## **Description des modifications**

Le projet a auparavant déjà fait l'objet d'une demande au cas par cas, sous la référence 006426. À la suite des échanges avec le service instructeur de la déclaration préalable ainsi que le SDIS, le projet a été modifié afin de convenir à leurs préconisations.

Figure 2 : Projet modifié

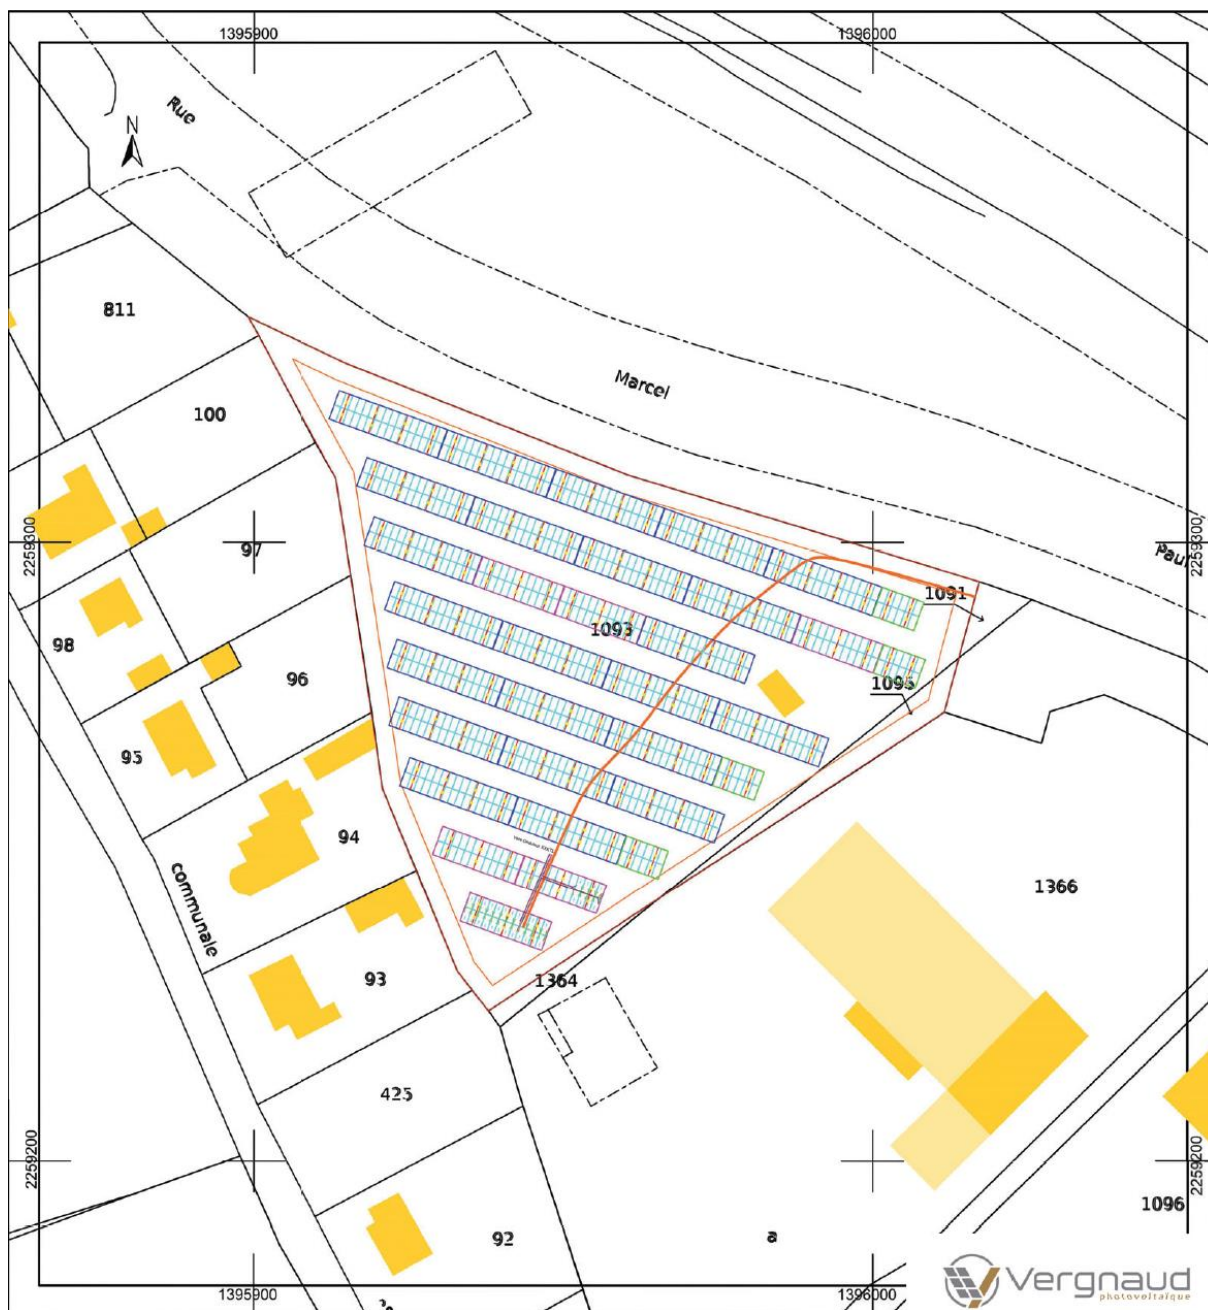
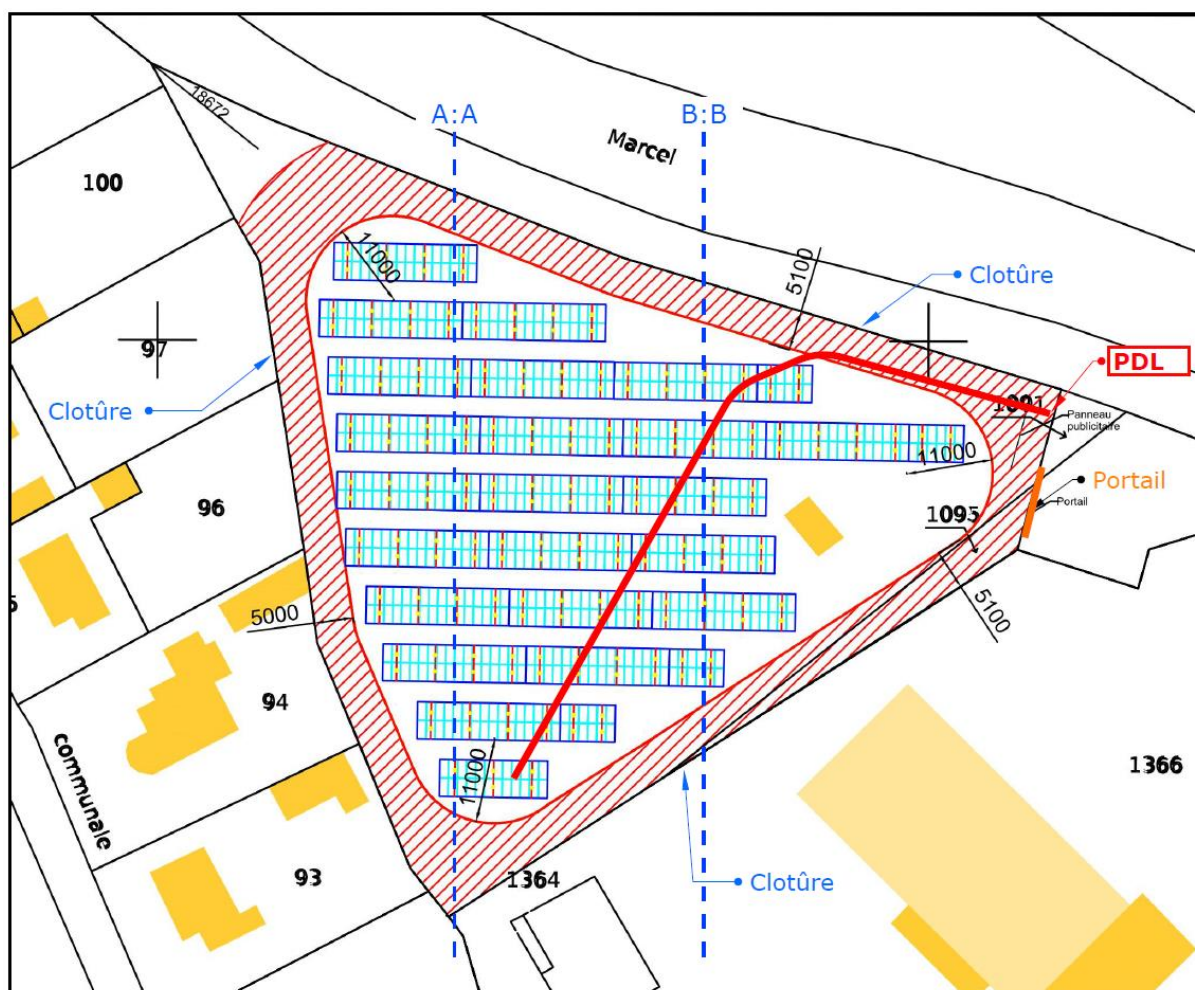
- Ajout d'une piste périphérique pour les services incendie, non imperméabilisante ;
- Orientation des structures photovoltaïque vers le Sud ;
- Elévation des structures afin d'avoir tous les éléments au-dessous de 1,30 m et assurer qu'ils restent au-dessus de l'eau en cas d'inondation (échanges avec la communauté d'agglomération Lacq-Orthez sur le risque inondation et études des documents du Syndicat mixte du bassin du Gave de Pau) ;
- Diminution du nombre de structures et donc de la puissance de la centrale qui passe de 603 kWc à 489 kWc.
